土壤污染整治場址整治計畫
第一次變更(陳列版)

計畫提出者：台灣中油股份有限公司
煉製事業部高雄煉油廠

中華民國 109 年 10 月

**台灣中油股份有限公司高雄市楠梓區油廠段 41、58、60、61、62、73、78、110 及 112 地號
土壤污染整治場址整治計畫(第一次變更)(修訂二版)審查意見回覆對照表**

圖 2.4-2 本場址污染整治流程圖

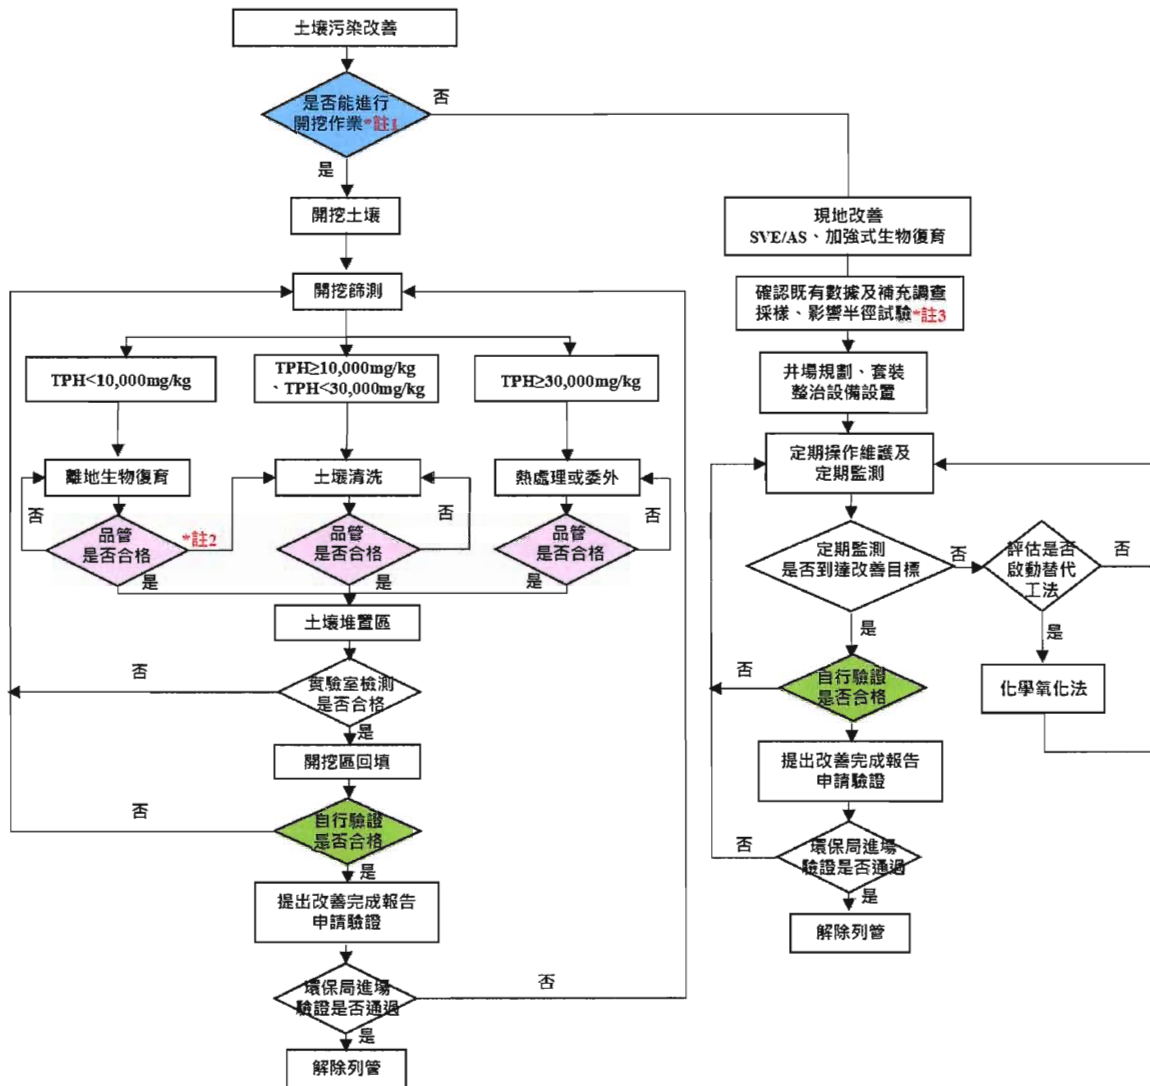
<p>3. 根據整治流程圖(圖 7.6-1, P.7-22)「土壤整治作業-開挖/篩測」及其後面的熱處理土壤清洗等處理,是放在第二期,同意見 2,將這些土壤處理提前到第一期實施,以縮短整治期程。</p>	<p>感謝委員指教,本計畫場址隸屬高廠工廠區控制計畫範圍內,依整體污染改善規劃係由上游區分區進行至下游區,然本計畫場址位於整治區域第六區(下游區),故依照期程規劃,實際污染改善作業將預計於 111 年後開始進行;然目前高廠內熱處理及生物復育場目前尚未建置完成前,若本案先執行開挖處理,將會面臨部分挑戰,各地號周界板樁圍堵設置費用過高、開挖後污土暫置區及收受機構處理容量飽和問題等,因此經各種方面考量下,本計畫場址仍依循工廠區整治時程及順序執行相關作業,目前現階段將採以污染控制為主。</p>	<p><input checked="" type="checkbox"/>同意 <input type="checkbox"/>不同意</p>		
<p>4. P.14-2 表 14-2 各年代的污染物之改善基準值,對未來 109~110 年的改善基準訂得過於寬鬆,例如苯,統計附件 107 年超過管制標準</p>	<p>感謝委員指教,由於目前執行作業以污染控制為主,且由定期監測結果可發現,土壤不均質性易造成部分測點污染濃度差異大,因此建議以原 102</p>	<p><input checked="" type="checkbox"/>同意 <input type="checkbox"/>不同意</p>

圖 7.4-2 SVE 整治設備預計增設區域示意圖

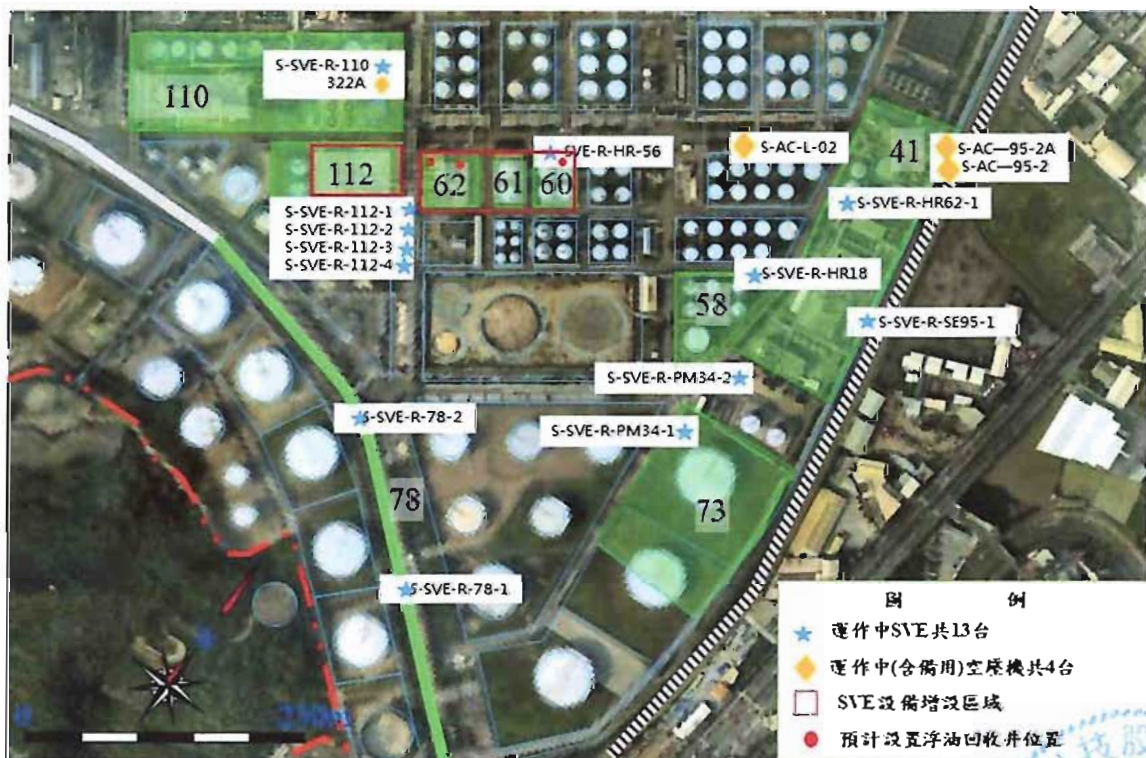
<p>效能，或請提出效能不彰時的替代工法。此外，TPHg 分布於 112、62、61、60、58 及 41 地號，比對圖 7.5-2，建議 41 地號增設 SVE 設備，以及檢討 4 筆地號增設 2 台 SVE 設備是否足夠。</p>	<p>污染控制作業，後續配合執行化學氧化作業提升污染控制成效；目前針對本計畫區域增設 2 組主要針對 BTEX 區域，後續執行作業期間若評估需再增設將會於執行進度報告中提出並說明。</p>	<p>複審意見：請針對審查意見具體回覆。</p>	<p>分布及既有設備及抽氣井影響半徑等參數估算，於 112 地號增設 3 組 SVE/AS 設備；未來將持續規劃於 62 地號，再增設 2 組 SVE/AS 設備，預計每組 SVE 每月污染抽除量約為 315.8 kg，兩組共 631.6 kg/月，於第一期工程期間擬移除 15,158.4 kg/2 年，移除率約 14%；亦將於 60~62 地號增設 3~6 口浮油回收井，進行浮油回收；另若改善成效不符合階段性目標，將調整 SVE/AS 設備，並評估是否啟動替代工法(化學氧化法或雙相抽除法)，以防止污染擴散。相關說明及估算成果亦有補充於修訂二版內文，請詳參 chap 7.4 小節。</p>	
<p>10.第 5.3.5 節，請將地下水超標資訊以圖形表示，以利審查。</p>	<p>感謝業務單位指教，已新增詳 5.3.5 節。</p>	<p><input type="checkbox"/>同意 <input checked="" type="checkbox"/>不同意 複審意見：承意見 5，請更新第 5.3.5 節內文；此外，請將超標資訊以圖形(含</p>	<p>感謝業務單位指教，有關歷次土壤定期監測成果將依業務單位之意見修正，並依本場址各地號拆除情況分為 3 種類別(暫緩拆除、已完成拆除及拆除中)繪製 TPH 濃度變化趨勢圖，請</p>	<p><input checked="" type="checkbox"/>同意 <input type="checkbox"/>不同意</p>

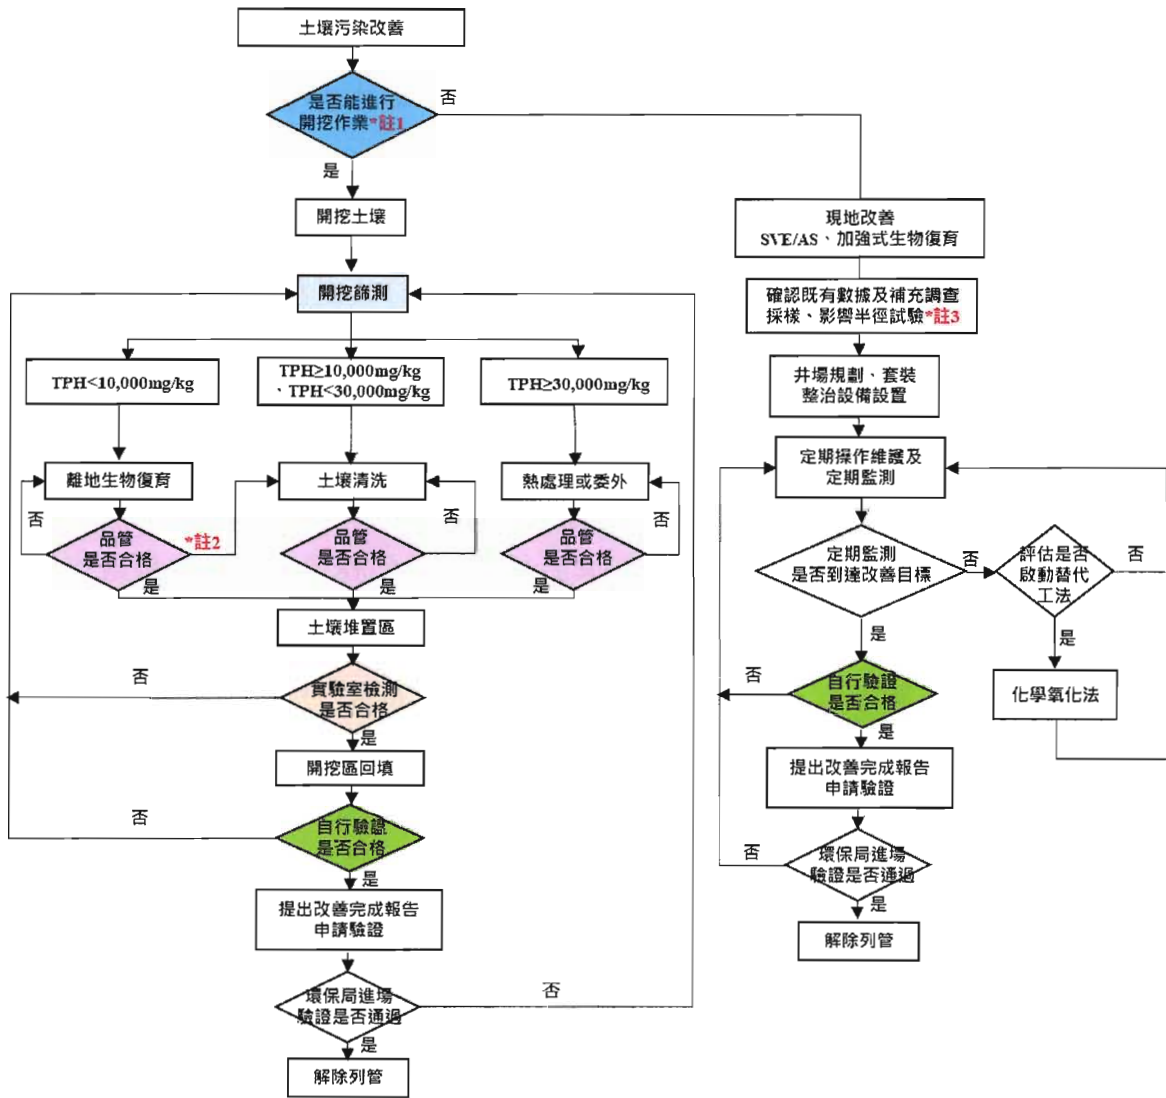
5. 圖 7-6-2(1)含砂量低(65%以上或以下?)請確認(2)每 500 m ³ 均測 8 項 HM, 必要性?(3)每 1000 m ³ , 每 2500 m ² 均測	感謝委員指教,以下說明: (1) 為屬誤植,土壤清洗部分主要含砂量高(65%以上)。 (2) 有關八項重金屬部分為客土回填,由於作	<input type="checkbox"/> 同意 <input checked="" type="checkbox"/> 不同意 書面審查意見: (3) 所以仍要測'BTEX 嗎?必要性	感謝委員指教,由於本場址主要標的污染物除 TPH 外,亦有 BTEX 部分,故在污染改善作業流程,開挖後污染土依不同污染濃度進行熱處理、生物復育及水洗等改善方式。又因土壤之不均質性高,污染土依不同改善方式改善後,先初步高標準以每 400	<input checked="" type="checkbox"/> 同意 <input type="checkbox"/> 不同意 書面審查意見: (2) HM 測不測? (3) BTEX 測不測?	感謝委員指教,回覆說明如下: (1) 為確保本場址回填客土之品質,因此規劃每 500 m ³ 分析 TPH、BTEX 及重金屬含量,避免有污土回填之風險。
